Územný plán mesta Trenčín

Zmeny a doplnky č.11

NÁVRH

upravený podľa výsledkov prerokovania

ÚPN mesta Trenčín v znení ZaD č. 1 - 9
**Návrh technického vybavenia -
 odvádzanie a čistenie odpadových vôd**
 M 1 : 5 000

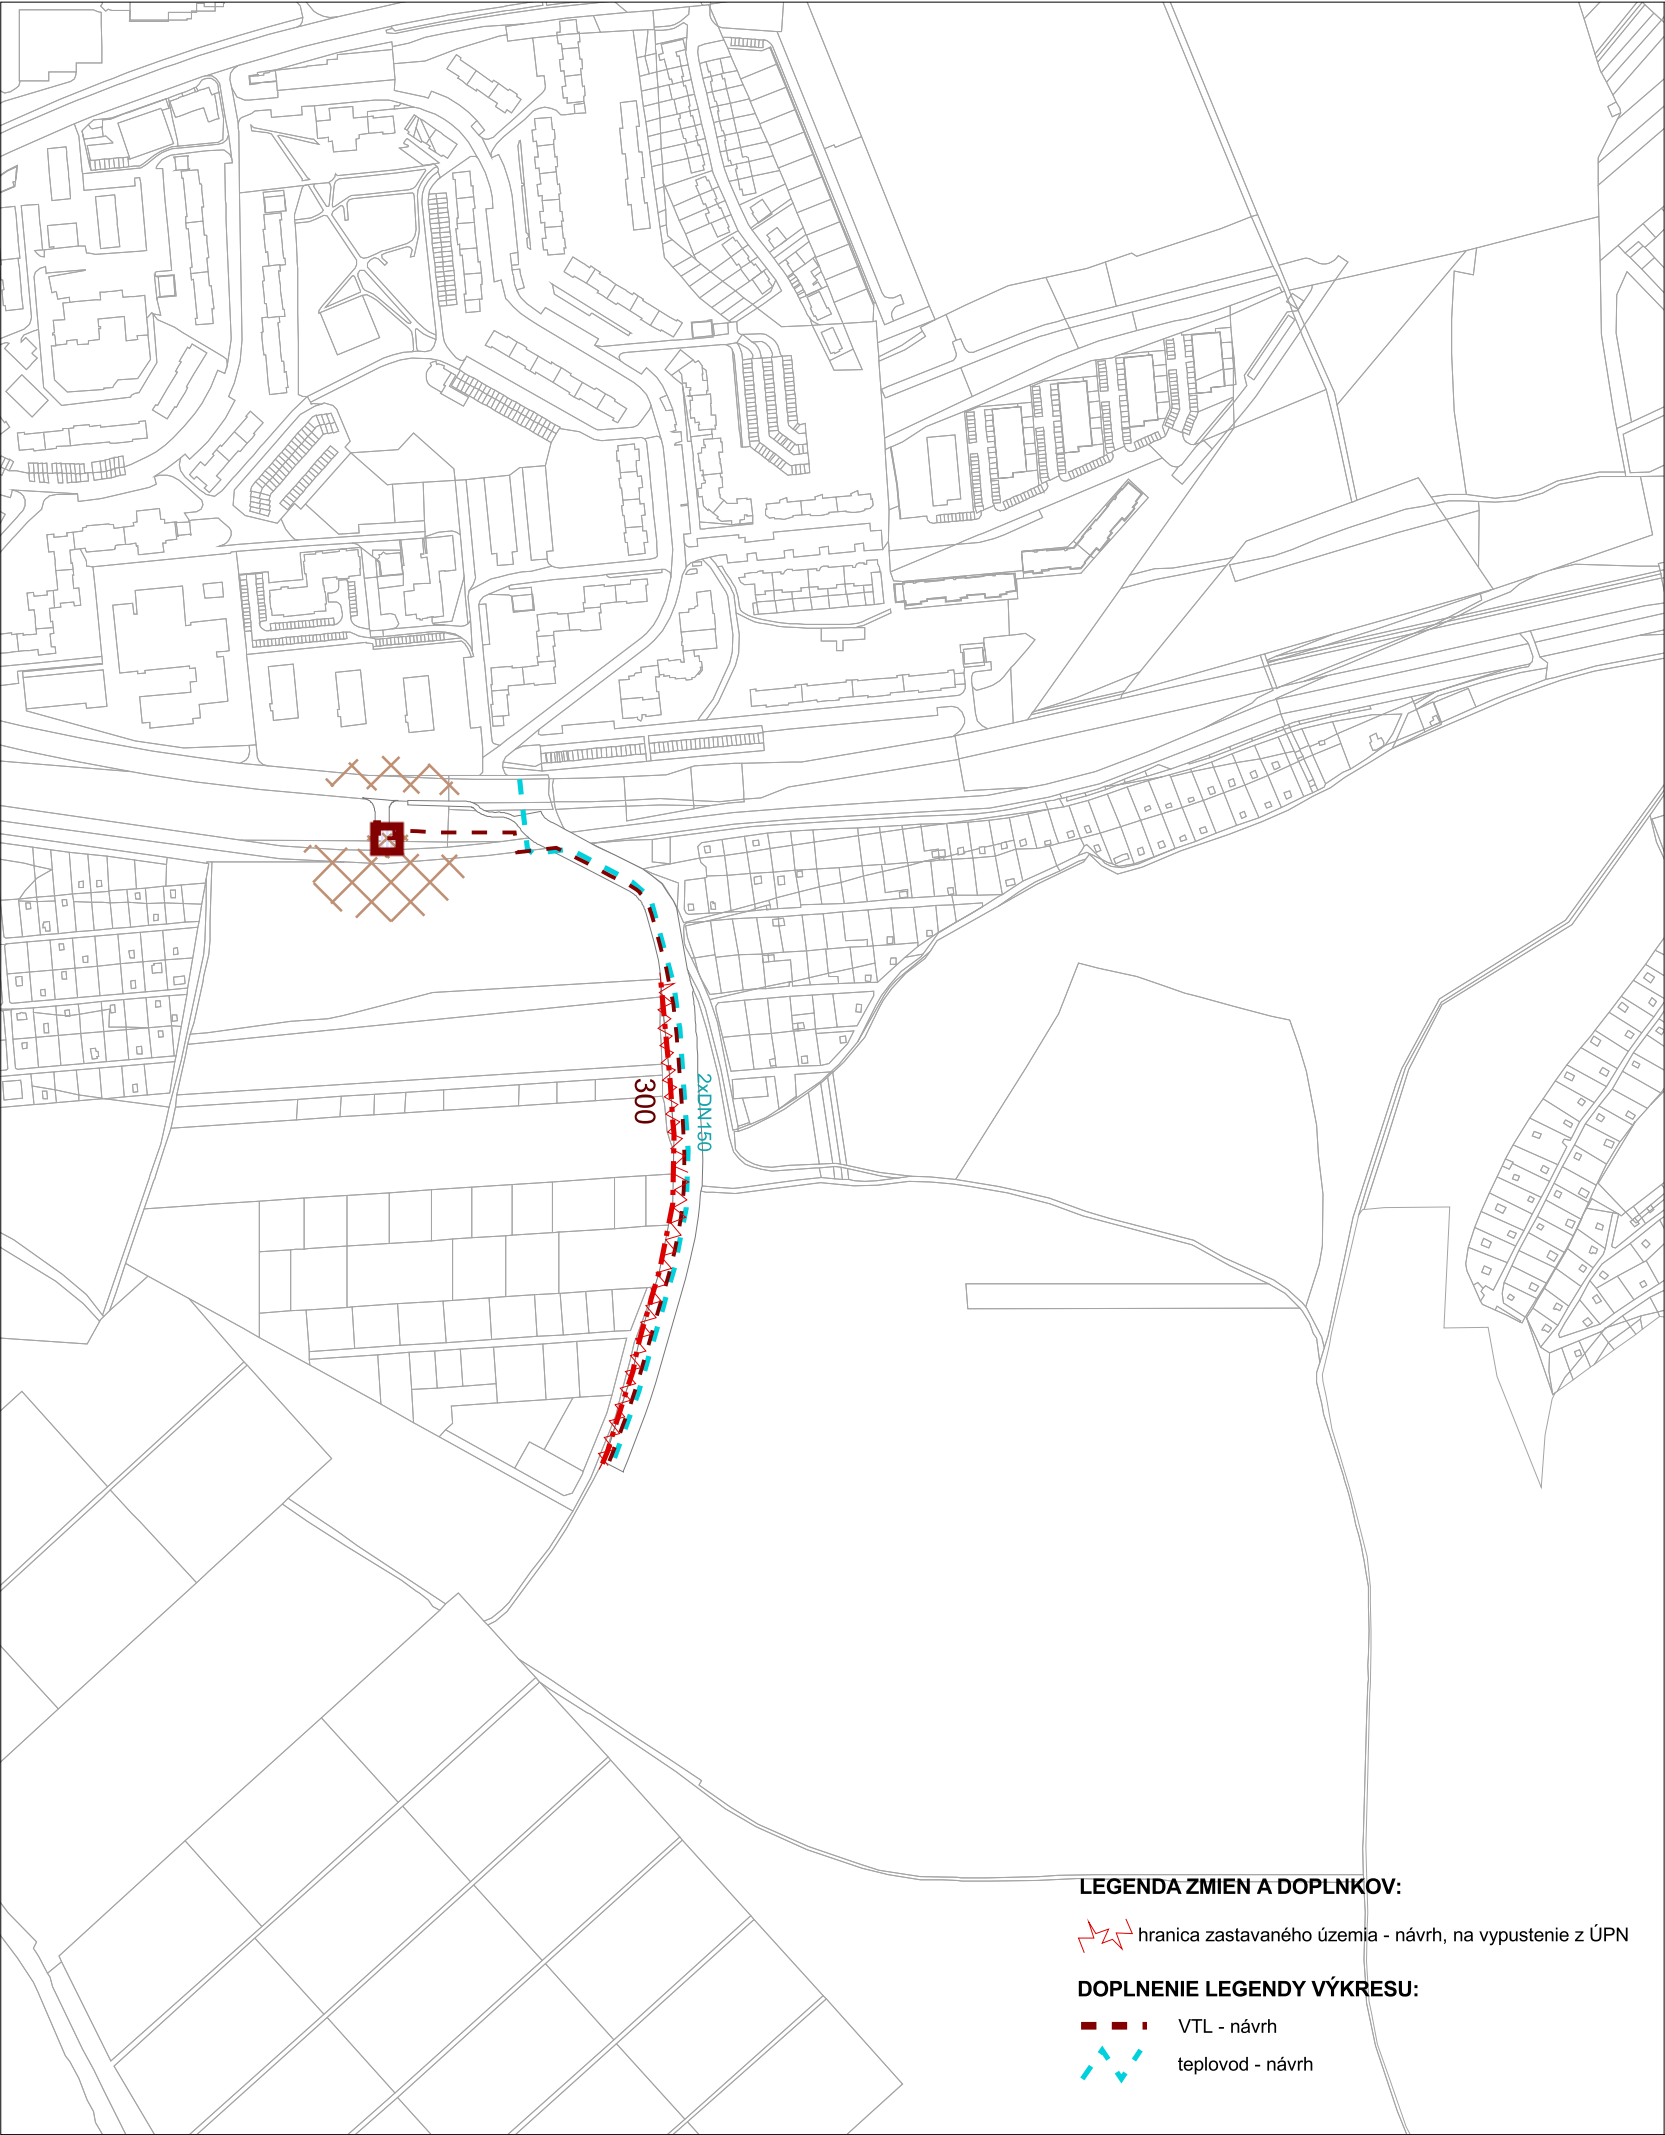
Predmetom riešenia návrhu ZaD č.11 je vytvorenie predpokladov pre odvedenie splaškových odpadových vôd z areálu nového mestského cintorína napojením na existujúcu sieť verejnej kanalizácie, zberač „B“ DN1200 na Východnej ulici, prostredníctvom navrhovanej gravitačnej stoky DN300 popri prístupovej komunikácii k cintorínu.

Situovanie existujúcej a navrhovanej kanalizačnej siete je zakreslené vo výkrese č. 4b Návrh technického vybavenia – odvádzanie a čistenie odpadových vôd.

ÚPN mesta Trenčín v znení ZaD č. 1 - 9
Návrh technického vybavenia -
zásobovanie plynom a teplom
M 1 : 5 000

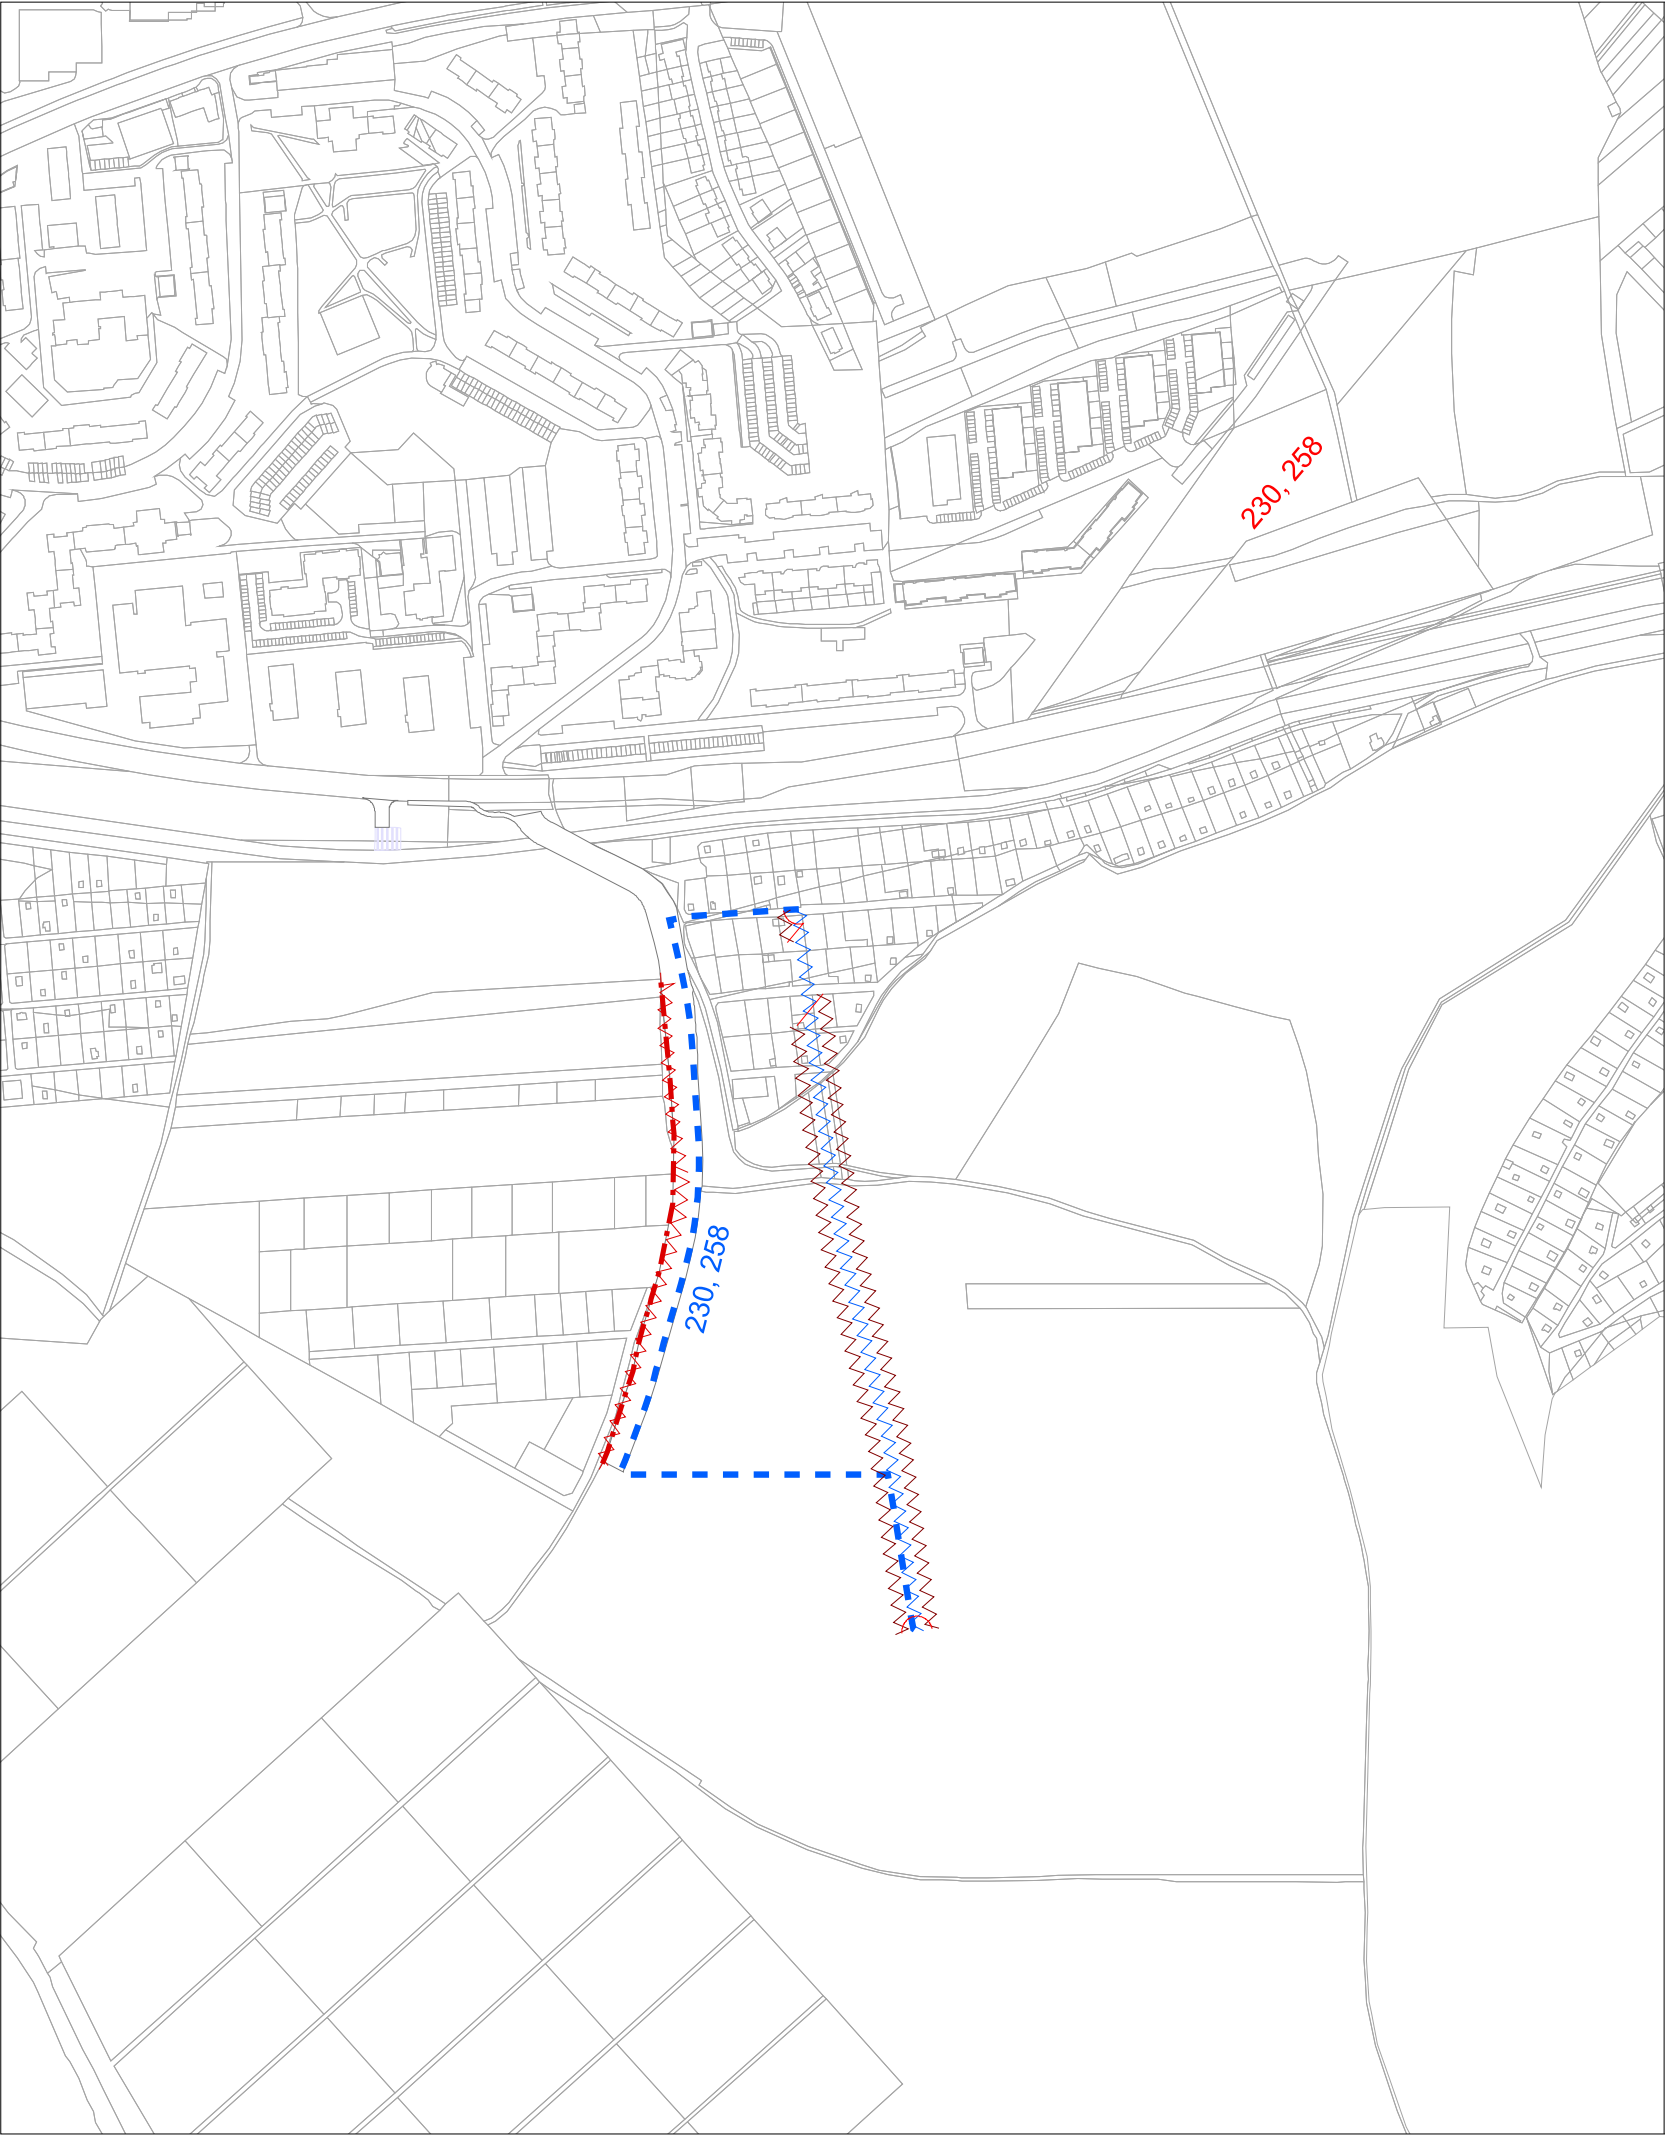
Predmetom návrhu ZaD č.11 je vytvorenie predpokladov pre zabezpečenie zásobovania areálu nového mestského cintorína plynom napojením na VTL plynovod DN300, PN 2,5 MPa, ktorý je vedený súbežne s Východnou ulicou. Riešenie ráta pri Východnej ulici s umiestnením novej regulačnej stanice plynu VTL/STL s kapacitou 2500,0 m³/hod.

Od regulačnej stanice plynu k areálu nového mestského cintorína je popri prístupovej komunikácii navrhované vedenie STL plynovodou DN 300, PN 0,1 MPa.

Situovanie jestvujúcich a navrhovaných trás rozvodov plynu je zakreslené vo výkrese č. 5a Návrh technického vybavenia – zásobovanie plynom a teplom.

ÚPN mesta Trenčín v znení ZaD č. 1 - 9
**Návrh technického vybavenia -
 zásobovanie elektrickou energiou**
 M 1 : 5 000

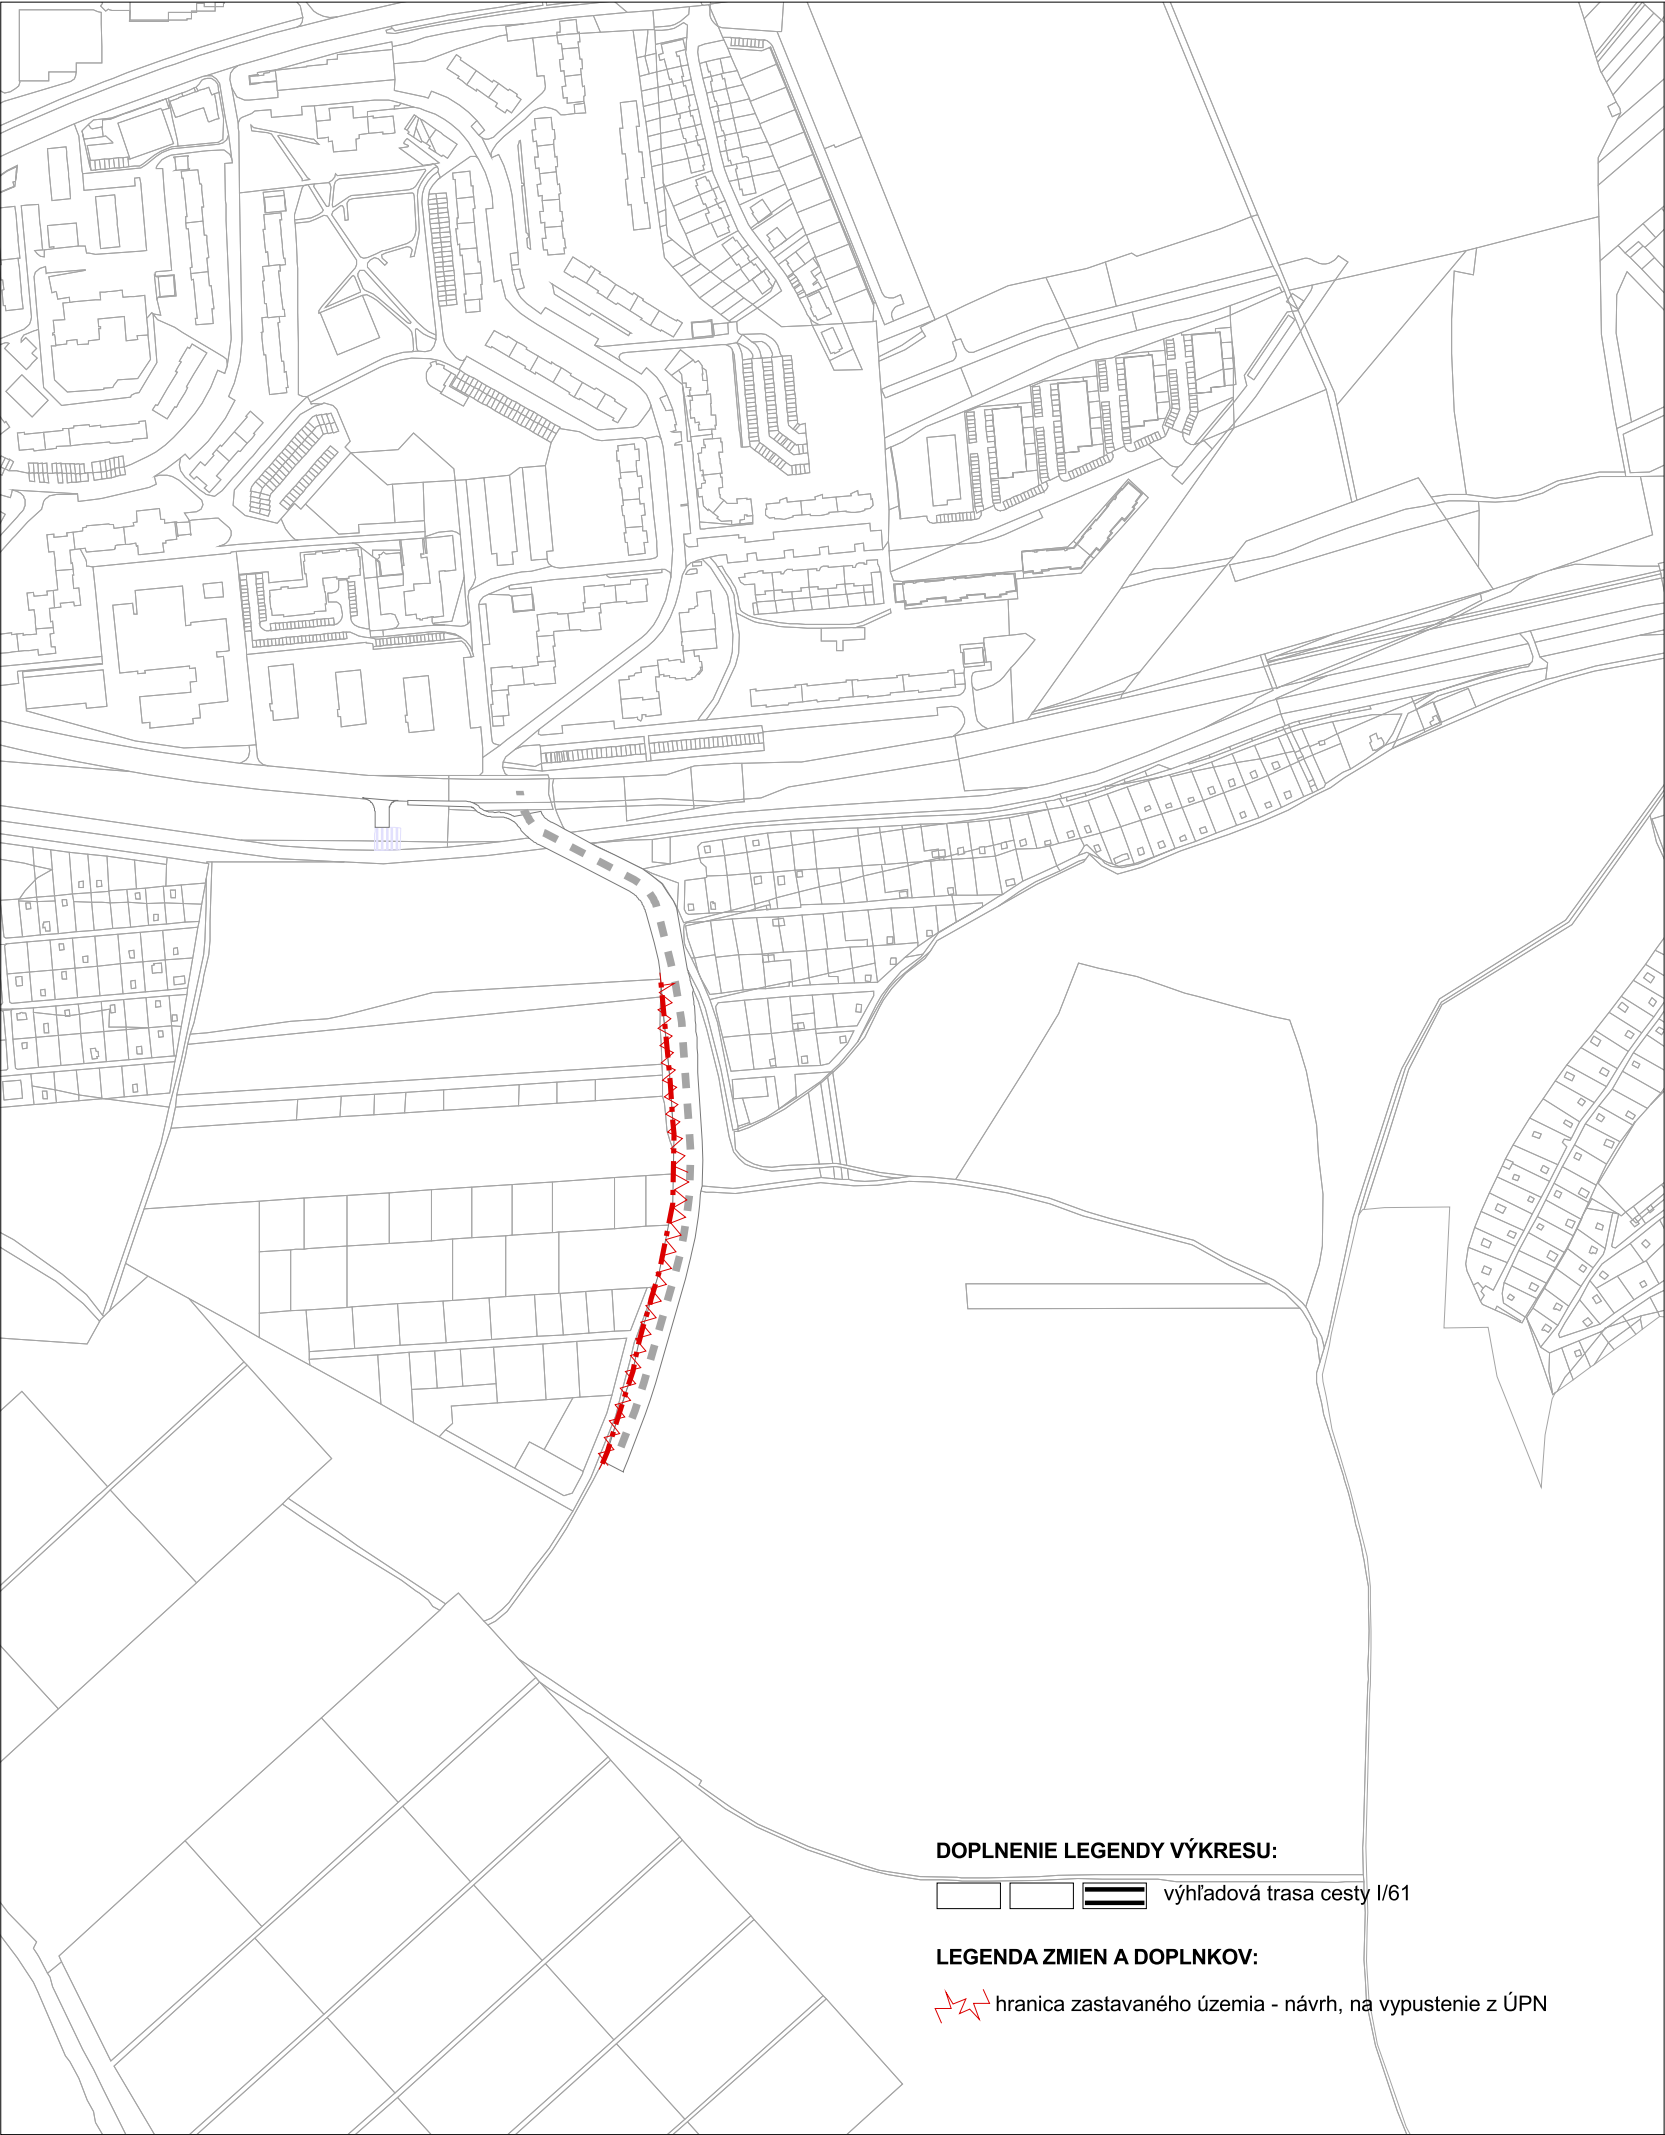
Predmetom riešenia návrhu ZaD č.11 je vytvorenie predpokladov pre zásobovanie areálu nového mestského cintorína elektrickou energiou napojením na existujúce VN vedenie 22 kV, linku č.230. Súčasťou návrhu je i prekládka a kabelizácia časti

existujúceho vzdušného vedenia VN 22 kV, liniek č.230 a 258, v úseku, v ktorom križujú pripravovaný areál mestského cintorína.

Situovanie jestvujúcich a navrhovaných vedení a zariadení elektrizačnej sústavy je zakreslené vo výkrese č. 5b Návrh technického vybavenia – zásobovanie elektrickou energiou.
